TRANS/WP.29/2003/47
4 April 2003

ПРЕДЛОЖЕНИЕ ПО ИСПРАВЛЕНИЮ 1 К ПРОЕКТУ ПРАВИЛ:

**ЕДИНООБРАЗНЫЕ ПРЕДПИСАНИЯ, КАСАЮЩИЕСЯ ОФИЦИАЛЬНОГО
УТВЕРЖДЕНИЯ ШИН В ОТНОШЕНИИ ШУМА, ПРОИЗВОДИМОГО
ИМИ ПРИ КАЧЕНИИ**

Пример 1

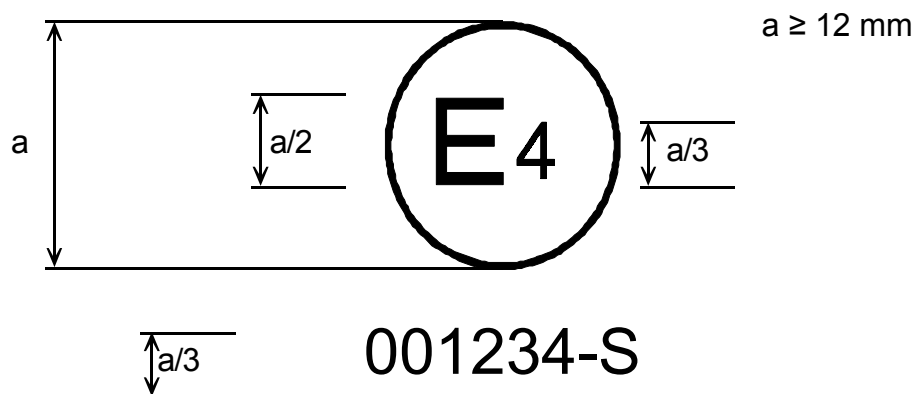
Приложение 2 изменить следующим образом:

Приведенный выше знак официального утверждения, проставленный на пневматической шине, указывает, что данная шина официально утверждена в Нидерландах (E4) на основании Правил № XXX (обозначены лишь как "-S") под номером официального утверждения 001234. Первые две цифры номера официального утверждения (00) указывают на то, что официальное утверждение было предоставлено в соответствии с предписаниями настоящих Правил в их первоначальном варианте.

Пример 2

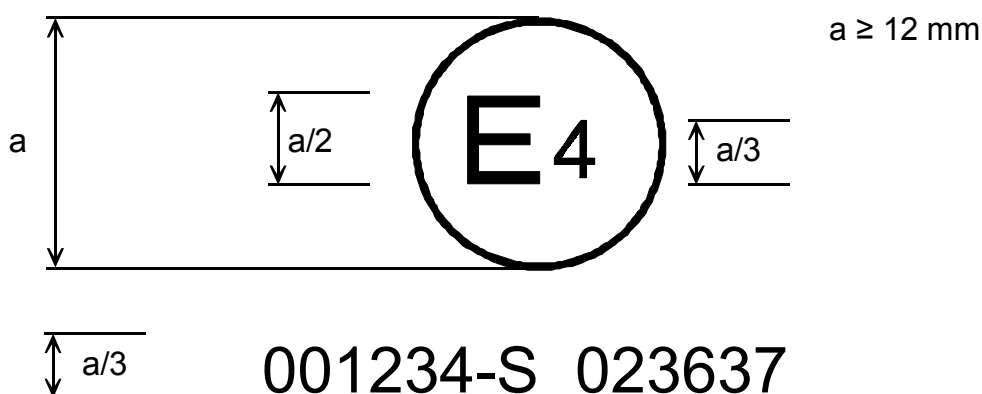
Приведенный выше знак официального утверждения показывает, что данная шина официально утверждена в Нидерландах (E4) на основании Правил № XXX (обозначены лишь как "-S") и 30. Первые две цифры номеров официального утверждения указывают на то, что на момент предоставления официальных утверждений Правила № XXX еще находились в их первоначальном варианте, а Правила № 30 включали поправки серии 02.

Пример 3

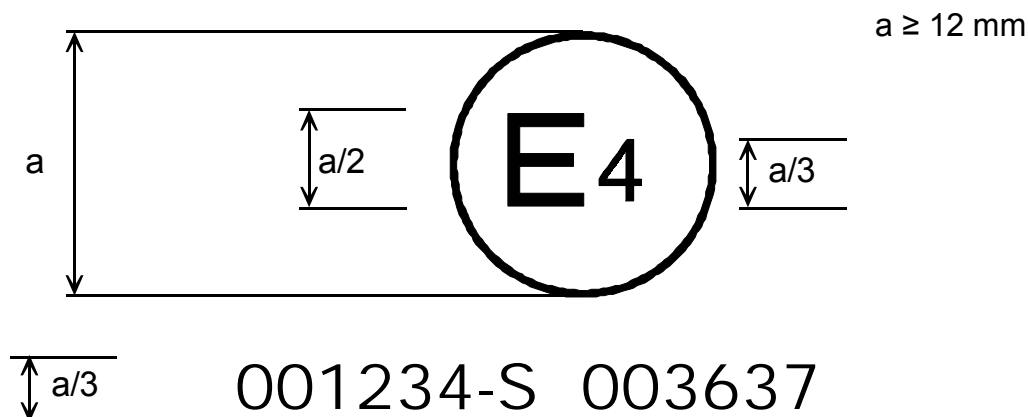
Приведенный выше знак официального утверждения показывает, что данная шина официально утверждена в Нидерландах (E4) на основании Правил № XXX (обозначены лишь как "-S") и 54. Первые две цифры номеров официального утверждения указывают на то, что на момент предоставления соответствующих официальных утверждений Правила № XXX и 54 еще находились в их первоначальном варианте.
